SERVICE INFORMATION NO. SID4-023

1.2 Subject

Engine.

<u>Technische Mitteilung Nr. / Datum:</u> <i>Service Bulletin No. / Date</i>	TM TAE 125-0009, Erstausgabe / 18.10.04 TM TAE 125-0009, initial issue / October 18 th , 2004
<u>Betrifft:</u> <i>Subject:</i>	Schraubensicherung Lagerschild Hochdruckpumpe Screw Retention - Bearing Shield High Pressure Pump
<u>Betroffenes Luftfahrtgerät:</u> <i>Type affected:</i>	TAE 125-01 in allen Einbauten TAE 125-01 in all installations
<u>Betroffene Geräte-Nr.:</u>	alle Hochdruckpumpen 02-7310-04005R2 Hochdruckpumpen 02-7310-04005R3 und 02-7310-04005R4 gemäß der auf Seite 3 aufgelisteten Seriennummern Hochdruckpumpen 02-7310-04005R5 sind nicht betroffen
<u>Models affected:</u>	<i>all High Pressure Pumps 02-7310-04005R2 High Pressure Pumps 02-7310-04005R3 and 02-7310-04005R4 according to the listed S/N listed on page 3. High Pressure Pumps 02-7310-04005R5 are not affected</i>
<u>Einstufung:</u> <i>Compliance:</i>	Kategorie 2 – Zuverlässigkeit Category 2 – reliability

Bild 1/ Figure 1

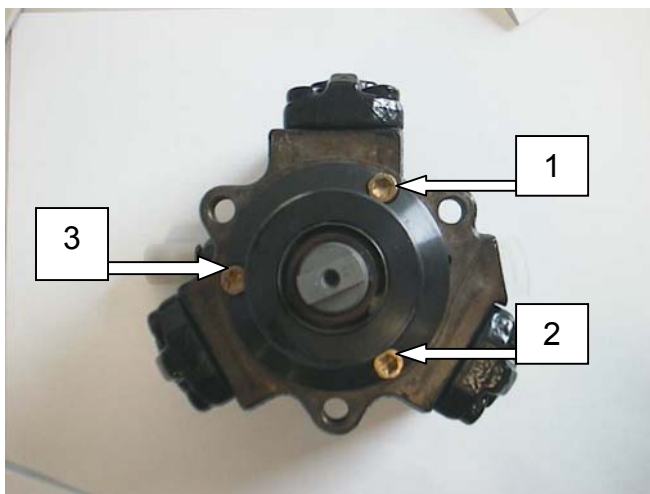
1. Remove the High Pressure Pump as described in RM-02-01 Chapter 11
2. Loosen Screw 1 (Figure 1)
 - **Caution:** The procedure must be performed on only one screw at a time! A complete removal or loosening of the bearing plate is prohibited!
 - **Caution:** If it is not possible to loosen the screws or they are damaged, the High Pressure Pump has to be exchanged.
3. Degrease using Acetone, allow to dry
4. Apply Loctite 243 (blue, medium strength)
 - **Caution:** When using Loctite 243 (blue, medium strength) only apply a thin film to approximately the first three threads. Formation of drops is an indication of excessive usage and must be avoided.
5. Reinstall screw, torque to 11 +/- 1NM.
6. Repeat Steps 2 to 5 for Screw 2 (Figure 1)
7. Repeat Steps 2 to 5 for Screw 3 (Figure 1).
8. Install the High Pressure Pump as described in RM-02-01 Chapter 1
